土木設計業務等変更ガイドライン － 事例集 －

国土交通省 北陸地方整備局 企画部 技術管理課

土木設計業務等変更ガイドライン 事例集一覧 <設計変更となった事例>

設計変更となった事例1

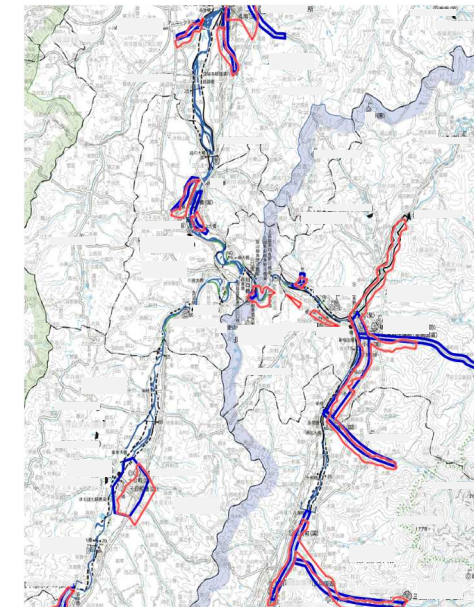
当初設計では対象区間長に500m幅を乗じて業務範囲を設定していたが、地形条件を踏まえて計測幅が変更となった。

また、当初設計で見込んだ調整用基準点を業務範囲の変更に伴い、精度を確認する上で必要な基準点の測点数に増工した。

- ・受注者から地形条件を踏まえた業務範囲の変更と調査用基準点増工の協議。
- ・発注者が当初設計との相違を確認し、設計変更が認められた。
- ・あわせて履行期限を約1.5ヶ月延伸
- ・直接測量費で約2百万円の増額変更

設計変更となった事例3

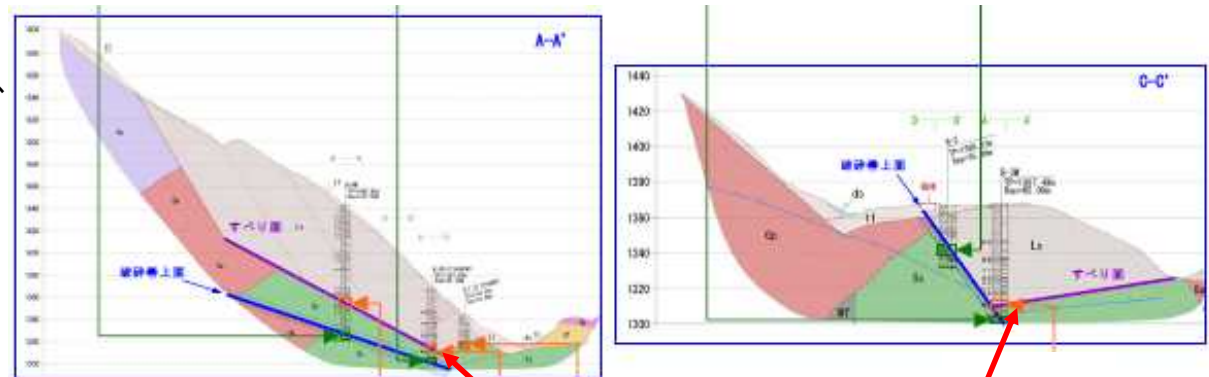
過年度に周辺で実施されたボーリング成果より、すべり面が30m及び50m付近に想定されたことから、当初設計ではボーリング延長として $L_1=40\text{m}$ 、 $L_2=60\text{m}$ を設定していたが、すべり面を確認することができないため、ボーリングを延伸することとなった。

- ・受注者から、当初発注のボーリング延長では、すべり面と判断できる地質状況(低角度の弱層を挟んで上下の岩盤状況が明瞭に異なっている)が確認できないため、ボーリング延伸の協議。
- ・発注者がボーリングコアを確認し、ボーリング延伸を指示。
- ・直接測量費で約4百万円の増額変更。

地すべり面とトンネルの離隔

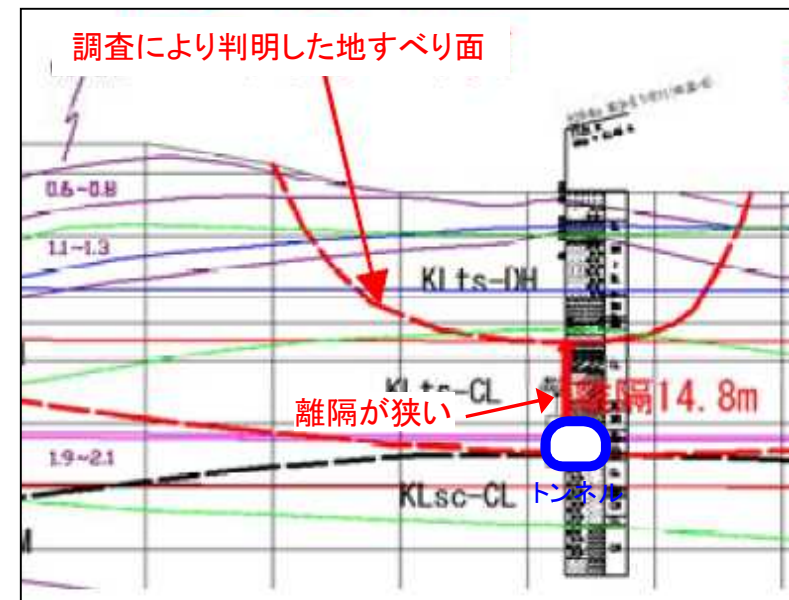
本業務は、道路、トンネルの予備設計業務である。設計にあたり現地踏査の結果、直近の大雨による地盤のゆるみが確認されたため、計画路線上にある地すべりにトンネル掘削がどの程度影響を与えるかを追加ボーリング調査の結果を基に詳細解析を行った上で設計に反映すべきと判断したことから、別途発注の地質調査業務でのボーリング調査と本業務での地すべりへの影響解析とそれに伴う業務の履行期間の変更が必要となった。

- ・地すべりへの影響確認のため別途業務での追加ボーリング調査の後、地すべりへの影響解析等を実施し、3ヶ月の期間を要した。(設計業務は、断面設計や諸設備計画等、進めるべき作業があったため中止は行わなかった)
- ・上記については、設計業者、地質業者、発注者合同の打合せで方針を決定。また、工期延期についても協議。
- ・受注者の請求により、履行期間を3ヶ月延長
(年度内に履行期間を確保できないため繰越手続も実施)

設計変更となった事例6

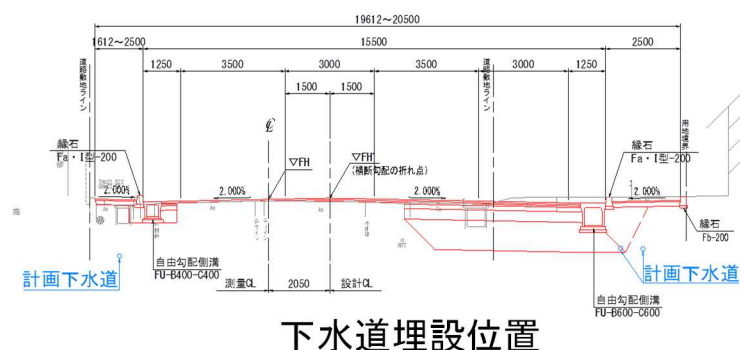
本業務は、事故対策設計箇所において、公安委員会、取付道路管理者及び埋設物(下水道)管理者と調整を行い道路詳細設計をH27.2までに実施することとしていたが、下水道設計(市)と道路設計の接続位置の調整に時間を要し、履行期間の変更が必要となった。

- ・下水道設計(市)と道路設計の接続位置の決定のため、相互に調整しながら同時に設計を進めることとしていた。
- ・しかし、下水道設計側において、家屋との接続位置の地元調整に時間を要した。
- ・そのため、本設計においても履行期間を約4ヶ月延長
(年度内に履行期間を確保できないため繰越手続も実施)

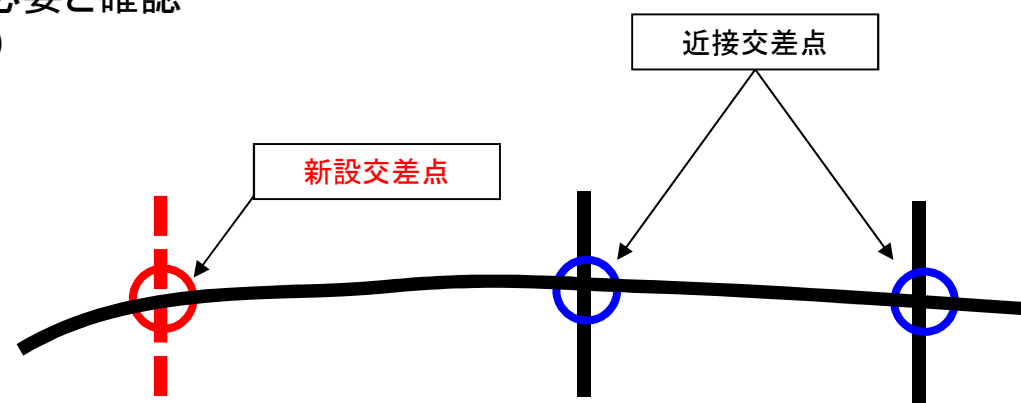
本業務は、県道取付計画を踏まえた道路概略設計・平面交差点予備設計である。新設交差点(N=1)における交差点容量計算を実施した結果、新規交差点の設置の影響が近接交差点まで及ぶことが判明したことから、設計業務の変更(平面交差点予備設計の追加)が必要となった。

- ・交差点容量計算による解析の結果、近接交差点の改良が必要となった。
- ・発注者が平面交差点予備設計の追加が必要と確認し、設計変更が認められた。(数量の変更)
- ・履行期間は、当初工期のままで変更なし。

設計変更となった事例8

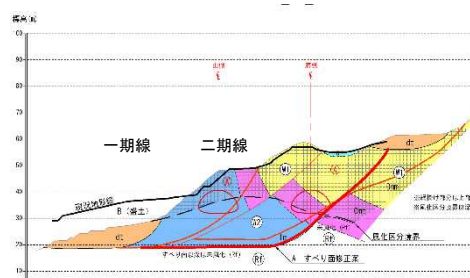
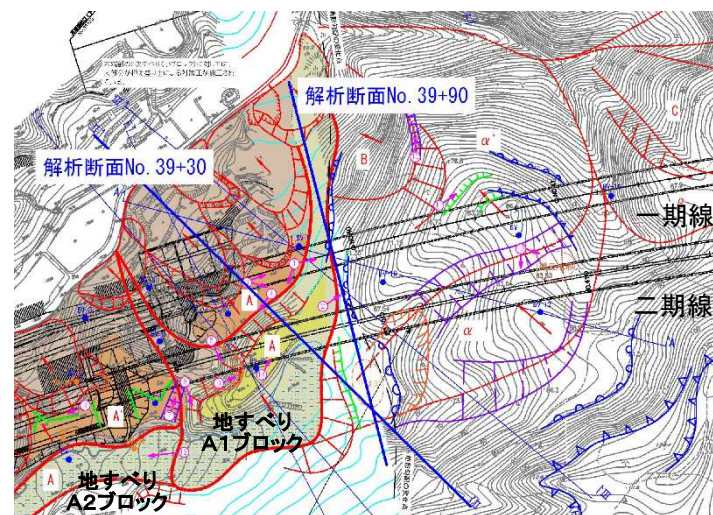
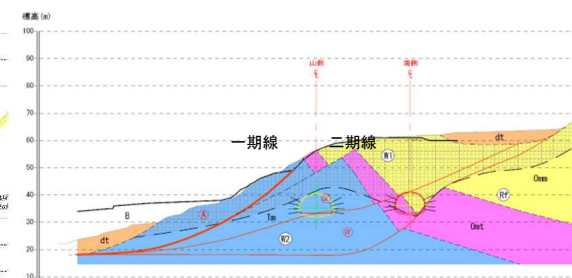
本業務は、二期線トンネルの詳細設計業務である。起点側坑口部周辺には一期線および二期線を取り込む形で地すべりブロックが分布しているため、二期線トンネルの掘削により地すべりが不安定化する恐れがある。このため、地すべりブロックおよび一期線トンネルへの影響を確認し対策工を検討するためのFEM解析を行うことを受注者が提案した。

- ・受注者より、地すべり対策工の検討のため、FEM解析の提案に伴う、数量変更および工期延期について協議。
- ・発注者は、当初計画との相違を確認し、数量変更を行うとともに履行期間を5ヶ月延長。
(年度内に履行期間を確保できないため繰越手続も実施)

標準断面図

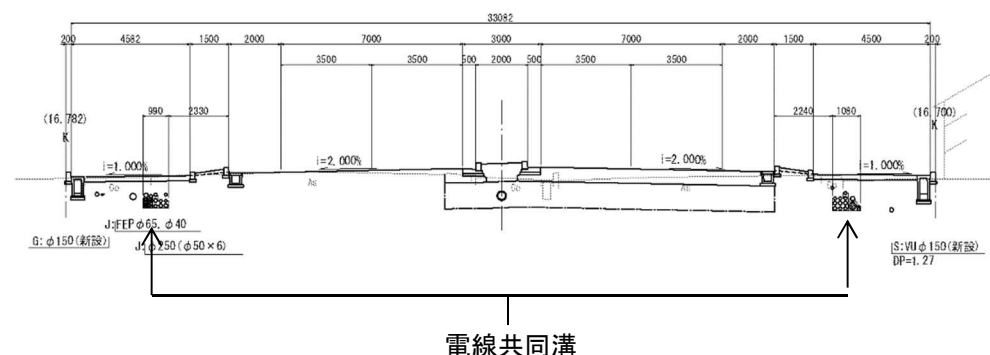
本業務は、現道2車線の4車線拡幅と併せて歩道内に設置する電線共同溝の詳細設計を行う業務であった。設計にあたっては、電線管理者から供給計画の提示を受ける必要があるが、電線管理者との協議において現況の電柱仮設本数を極力減じることのできる施工を求められ、その協議に当初受領予定より約3ヶ月の遅れが生じたため、履行期間の変更が必要となった。

- ・電線管理者からの供給計画提示が最終的に12月中旬となったため、受注者の請求により、履行期間を1ヶ月延長
- ・なお設計業務は、供給計画提示の影響を受けなくとも実施できる部分を進捗させたため、1ヶ月の履行期間延長で業務を完了することができた。

設計変更となった事例10

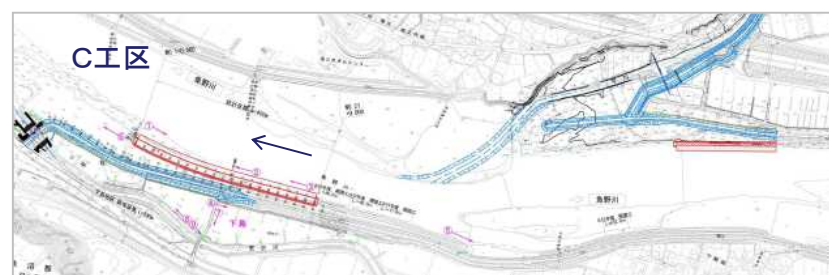
本業務は、出水により被害を受けた低水護岸の詳細設計である。現地踏査を踏まえ上下流との取り合いを考慮した結果、設計延長が変更となった。

- ・災害復旧のため、測量と設計業務を同時期に発注。
 - ・測量成果を基に詳細な取付けを検討した結果、設計延長に変更が生じた。
- A工区 当初L=約220m→変更L=約340m
B工区 当初L=約135m→変更L=約177m
C工区 当初L=約410m→変更L=約400m
- ・設計費で約90万円の増額変更となる。

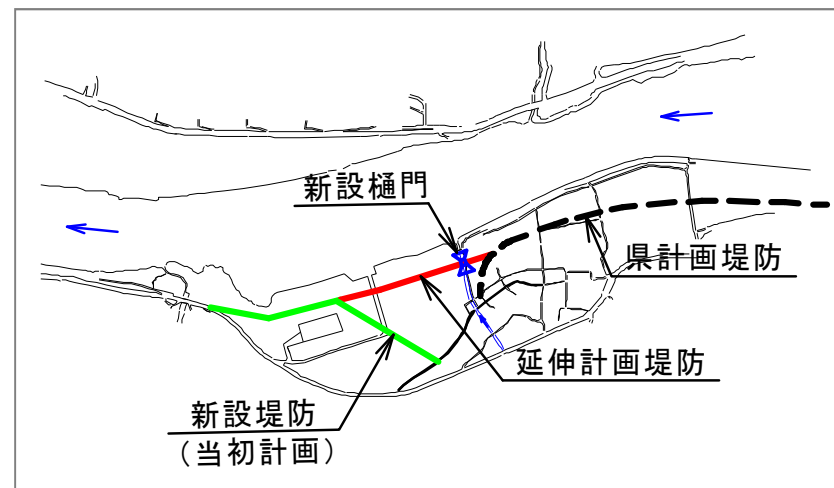
本業務は、築堤詳細設計業務である。現地踏査の結果、既往資料では判明しなかった堤防腹付けされた側帯と思われる箇所が確認されたため、この機能を確認する目的で、1断面の浸透・安定解析を追加した。

- ・当初、既往ボーリング調査実施断面におけるNo.42、No.50断面について、浸透・安定解析および対策工検討を行うものとしていたが、現地踏査により、土砂埋没している既設堤防腹付(側帯)区間が確認されたため、機能確認のため、浸透・安定解析の追加を発注者が指示。
- ・調査費として110万円の増額変更

堤防補強及び橋梁改築予備設計(設計・工期変更) 設計変更となった事例13

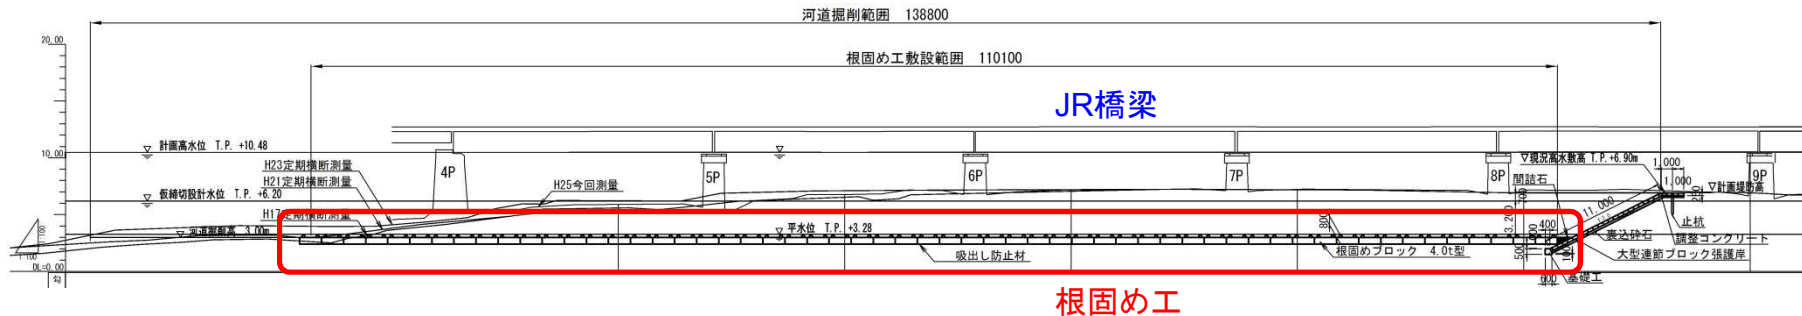
本業務は、JR橋梁について堤防補強を含めた改築を検討するものであり、堤防補強及び橋梁改築に関わる予備設計及び施工計画の作成を行うものである。橋梁管理者であるJRとの協議に臨んだところ、同位置で別に計画中の河道掘削に伴って設ける根固工の安定のため、流量条件の見直しが必要となり、再計算と協議のために設計業務の履行期間の変更が必要となった。

- ・当初設計条件の見直し(根固工安定照査)と、JRとの協議に時間を要した。
- ・発注者と工期延長について協議。
- ・受注者の請求により履行期間を約10日間延長。

設計変更となった事例14

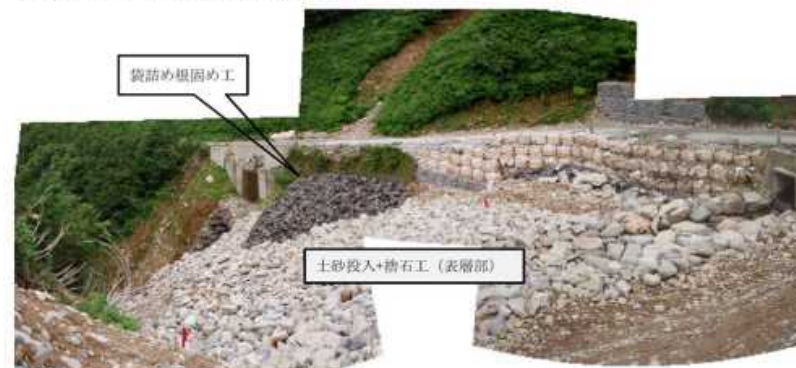
本業務は、溪流保全工予備設計業務であり、別途に測量業務および地質調査業務が並行して実施された業務である。9月に発生した台風豪雨により溪流地形の大規模な変状が生じた為、測量作業および地質調査業務の進捗に遅れが生じ、設計業務の工程遅延が避けられない状況であり、履行期間の変更が必要となった。

- ・9月に発生した台風豪雨では、測量中の測量杭も流失したため、測量作業は大幅な手戻りが生じ、測量作業の遅延が40日程度となることが避けられない状況であった。
- ・測量作業の遅延による設計業務の工期延期について打合せ協議を実施し、約1ヶ月の工期変更が実施された。

設計変更となった事例18

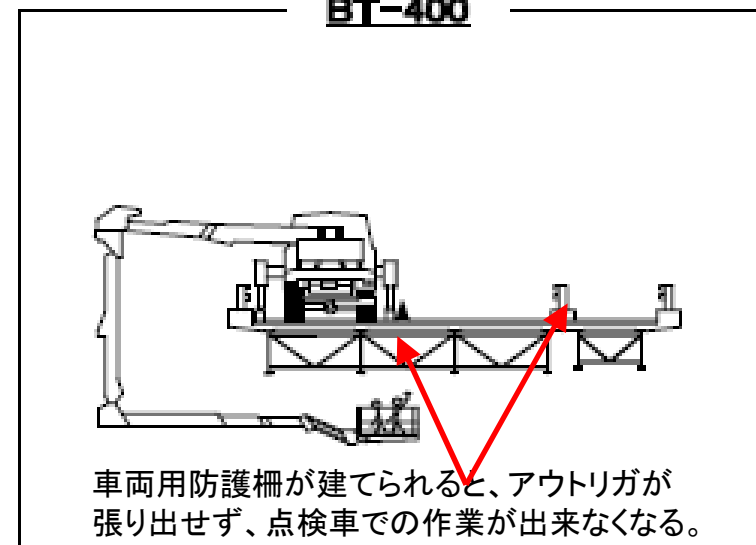
前回点検で点検車を使用した橋梁において、歩車道境界に車両用防護柵が設置されるなどの理由で点検車が使用できなくなったところがあり、当初設計で見込んでいた点検方法を、移動式足場に変更した。

- ・受注者が現地踏査を行い、橋梁の状況を確認
- ・発注者が当初設計との相違を確認し、設計変更の協議を行った。
- ・履行期間は、緊急時対応も含むため年度内全てが工期になっているため変更しない。

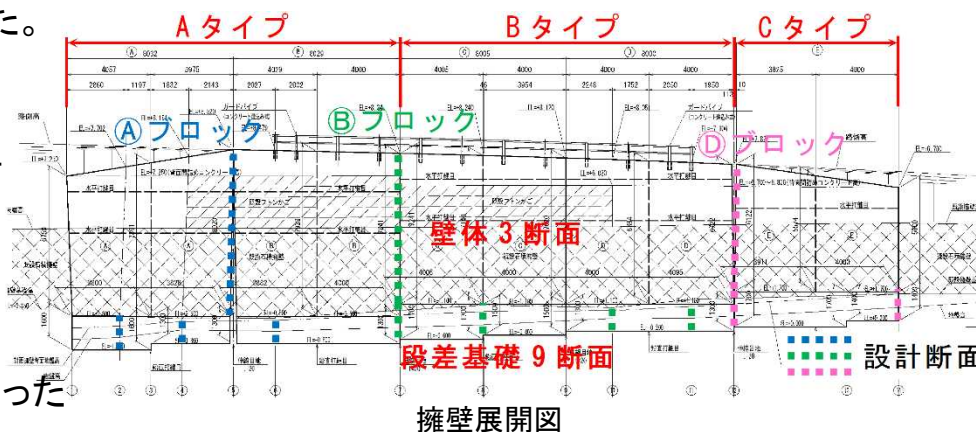
本業務は、道路災害の復旧設計として、緊急的に測量、地質調査、対策工の決定および擁壁詳細設計を行ったものである。対策工のもたれ擁壁の床付け面の深さおよび基礎形状が変化することや現況への摺り付けにより、もたれ擁壁の設計断面が多数(壁体3断面、段差基礎9断面)となった。以上より、当初発注された設計数量と異なることになったため、設計数量および履行期間の変更が必要となった。

- ・災害復旧として緊急的に発注したため、対策工の設計条件が当初の想定から変更が生じた。
- ・早期の復旧を図るため、業務途中で工事図書(図面・数量)の早急な成果が必要となった。
- ・当初発注では、業務途中での中間成果は明示されていなかったため、中間成果を提出できる工程ではなかったが、災害であり、受注者は対応が必要と判断。
- ・工期を考慮し、対策工の決定および増工対象となる設計数量について、発注者との協議・指示が曖昧なまま作業着手。
- ・中間成果及び最終とりまとめはそれぞれ必要な時期までに対応したが、全設計数量に対しての増工はなされなかった。

第2案 連続高架橋

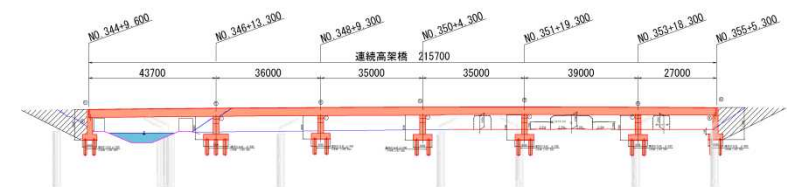
対象の本線橋2橋について、単独橋としての予備設計の他、2橋を連続高架橋とした場合の予備設計を行ったが、工期変更・設計数量変更とならなかった。

- ・受注者は「連続高架橋」を技術提案した。
- ・1次比較の段階では、単独橋及び連続高架橋とも、最適橋梁形式としての差が明確とならなかった。
- ・さらに精度を上げ、どちらも通常の予備設計レベルの検討が必要となった。
- ・設計協議で検討方針の了承は得たが、双方の案の比較については技術提案事項であるとして、1次比較以上の検討を行っても設計変更は認められなかった。
